改善箇所説明図

ハイマウントリアパネル内配線保護カバー取付

配線保護カバー

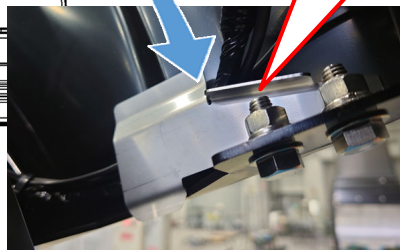
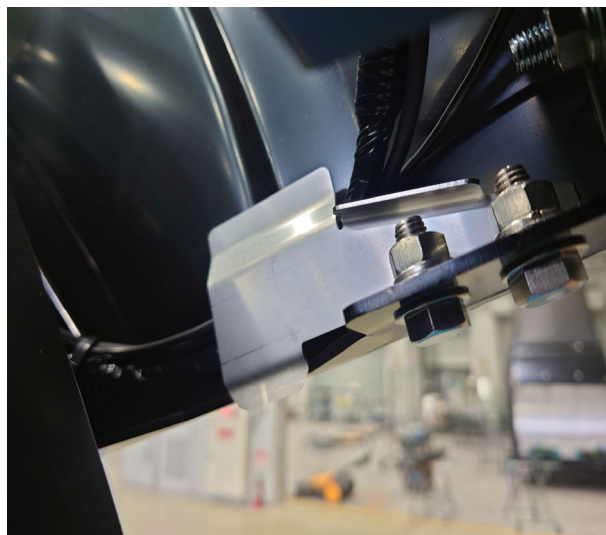
ハイマウントリアパネル右内側に
配線保護カバーを取付ける

小型回転式塵芥車において、ハイマウントリアパネル内右側配線の処置が不適切なため、後部扉を開閉する際に後部扉付属部品と接触し断線することがある。そのため、方向指示器及びその他車両後部の灯火が不点灯または点滅回数が保安基準を満たさなくなり、最悪の場合、重大事故に繋がる場合がある。
